# 組織改正他に伴う保安規定の改正について

関西電力株式会社

# 1. 組織改正他の概要・目的

① 美浜発電所の保守課関係組織の統合

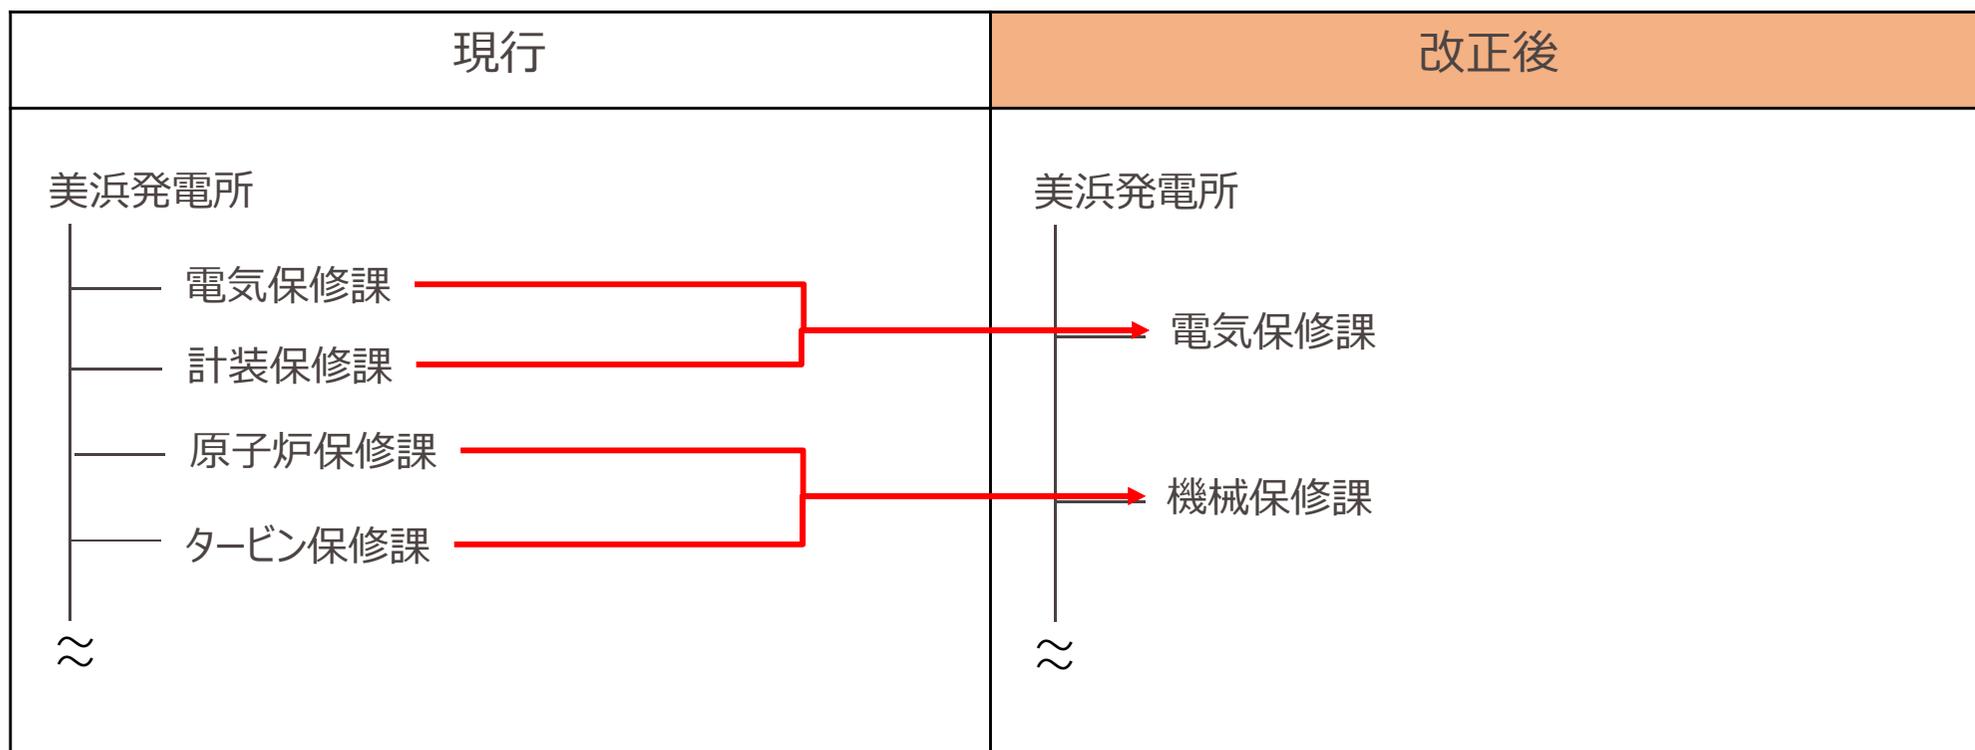
美浜発電所は1・2号が廃止措置体制となっており、その状態に合わせた最適な組織体制の構築のため、大飯発電所と同じく保守課を統合（※）する。

具体的には、「電気保守課」と「計装保守課」、「原子炉保守課」と「タービン保守課」を統合し、それぞれ「電気保守課」「機械保守課」とすることで、それぞれの要員のスキル向上や業務の幅を広げ、更なる安全性の向上を図る。

② 美浜および大飯発電所の廃止措置プラントにおける体制変更

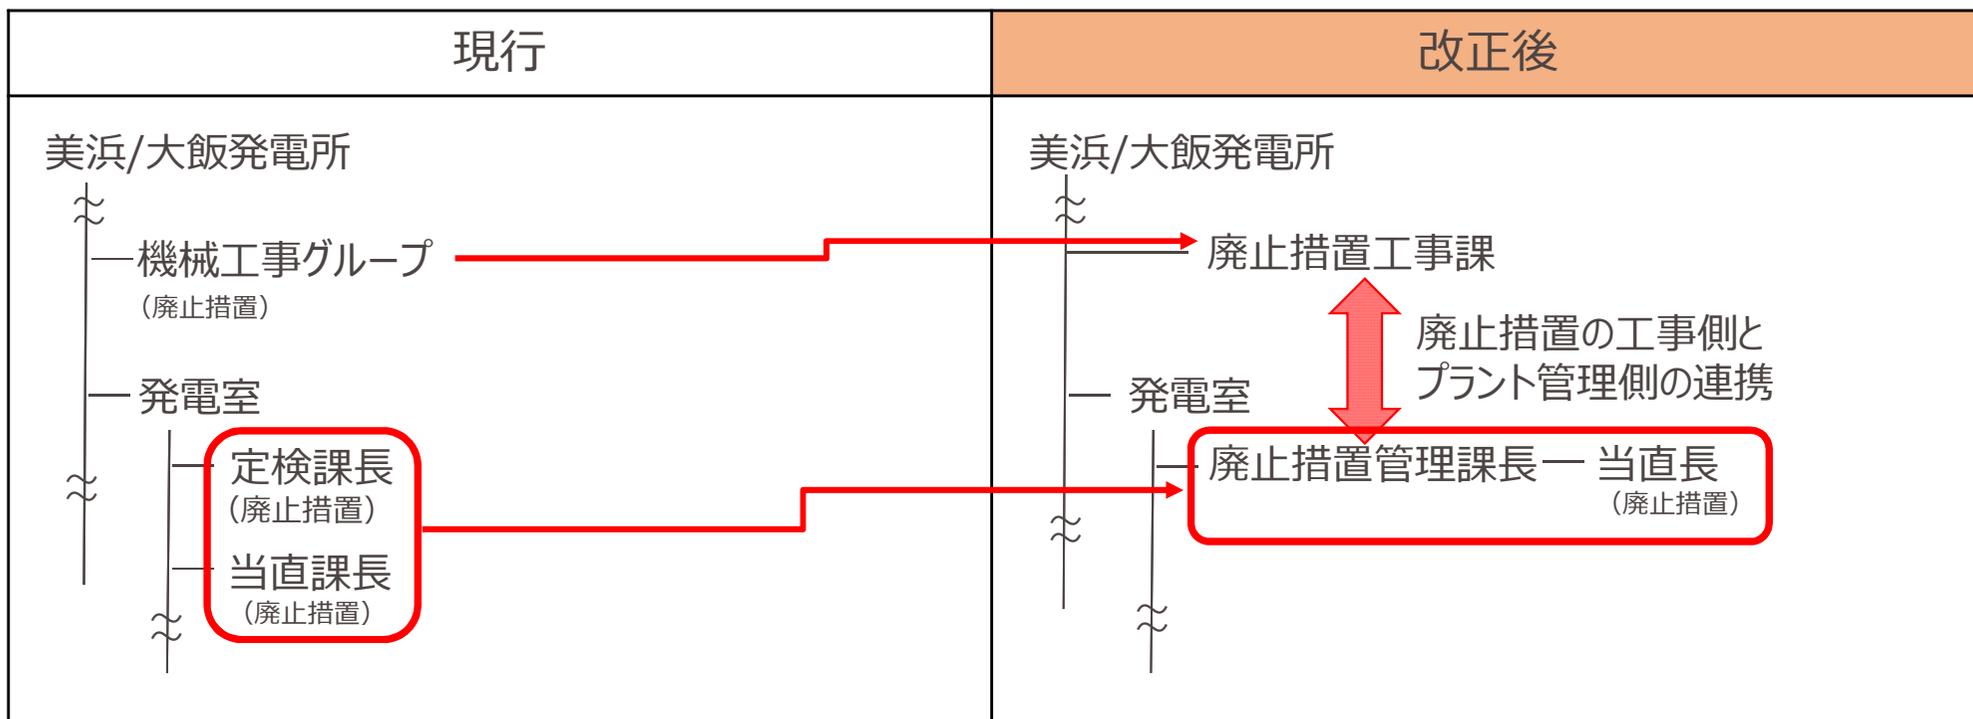
美浜および大飯発電所において廃止措置工事が今後も継続していくことを踏まえ、廃止措置工事課を新設することで、廃止措置に係る工事責任体制を明確化する。

また、発電室に廃止措置管理課長と当直長を新設することで、廃止措置に係る設備の維持管理体制を明確化する。

これにより、廃止措置工事の進捗によるプラント状態の変化について、工事側とプラント管理側での連携を図る。

## ① 美浜、高浜および大飯発電所における職務の見直し

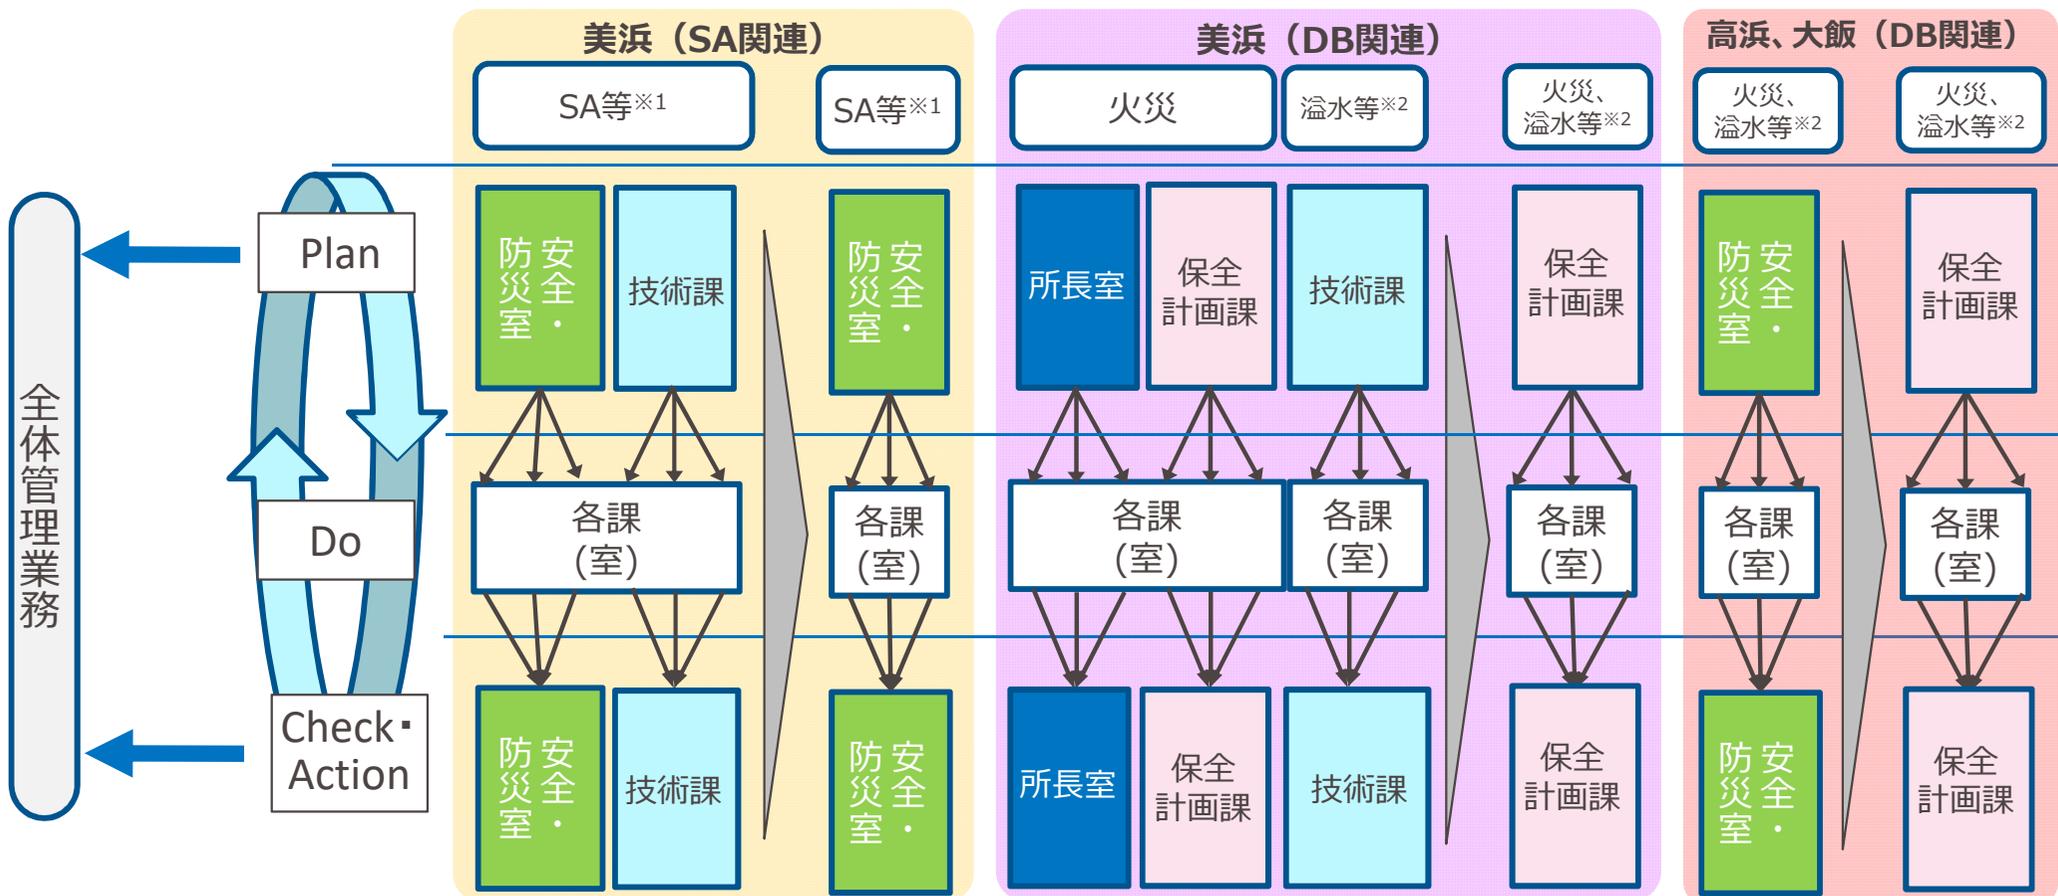
重大事故等発生時および大規模損壊発生時の体制の整備に関する業務の総括に関する業務（以下、「SA関連の総括業務」という。）について、原子力防災対策等に関する業務との関連を念頭に、安全・防災室に移管し、一元的に対応できるようにする。

また、火災発生時、内部溢水発生時、火山影響等発生時、その他自然災害発生時等および有毒ガス発生時の体制の整備に関する業務の総括に関する業務（以下、「DB関連の総括業務」という。）について、原子炉施設の保守、修理の総括に関する業務との関連を念頭に、保全計画課に移管し、一元的に対応できるようにする。

以上により、これらの総括業務について、各発電所間での整合を図る。

SA関連の総括業務の安全・防災室への一元化

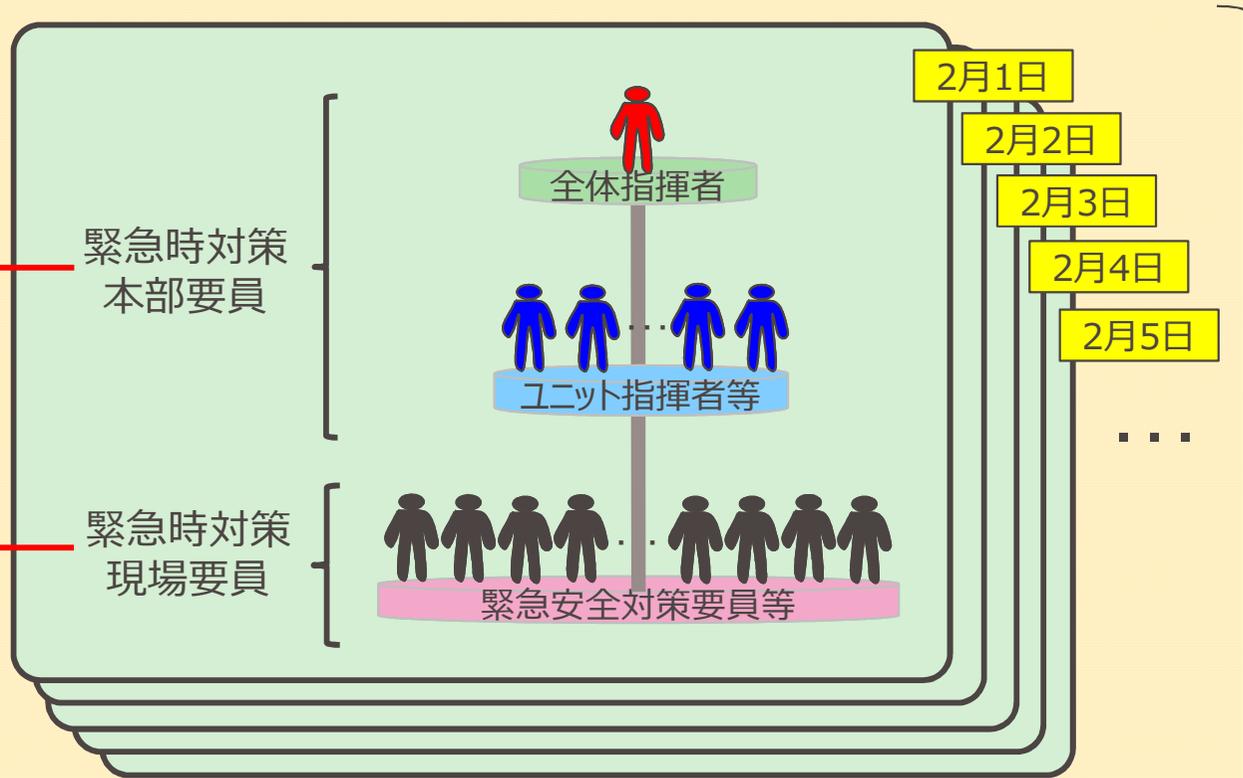
- ① 重大事故等発生時および大規模損壊発生時の体制の整備に関する業務の総括に関する業務について、
- ② 原子力防災対策等に関する業務との関連を念頭に、美浜発電所において、①の業務を技術課から安全・防災室に移管し、一元的に対応できるようにする。(高浜、大飯は一元化済み)

①重大事故等発生時および大規模損壊発生時の体制の整備に関する業務の総括に関する業務  
(技術課→安全・防災室に移管)

## DB関連の総括業務の保全計画課への一元化

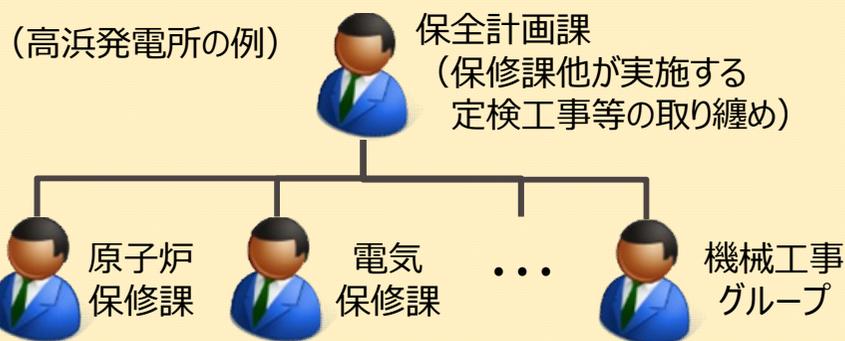
①火災発生時、内部溢水発生時、火山影響等発生時、その他自然災害発生時等および有毒ガス発生時の体制の整備に関する業務の総括に関する業務について、②原子炉施設の保守、修理の総括に関する業務との関連を念頭に、各発電所ともに保全計画課に移管し、一元的に対応できるようにする。

### ①火災発生時...の体制の整備に関する業務の総括に関する業務 (安全・防災室等→保全計画課に移管)

#### (例) 2次系設備の解体工事

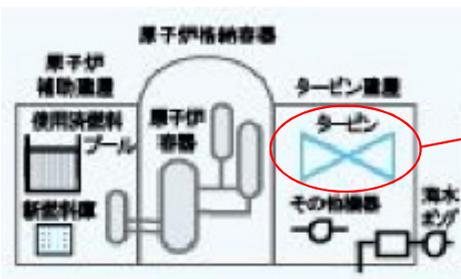
・廃止措置に係る工事はこれまで機械工事グループ課長が担当してきているが、今回の廃止措置体制変更により、今後は新設される廃止措置工事課長が担当することとなり、業務プロセスに変更はない。

機械工事グループ課長（廃止措置）が対応

廃止措置工事課長が対応
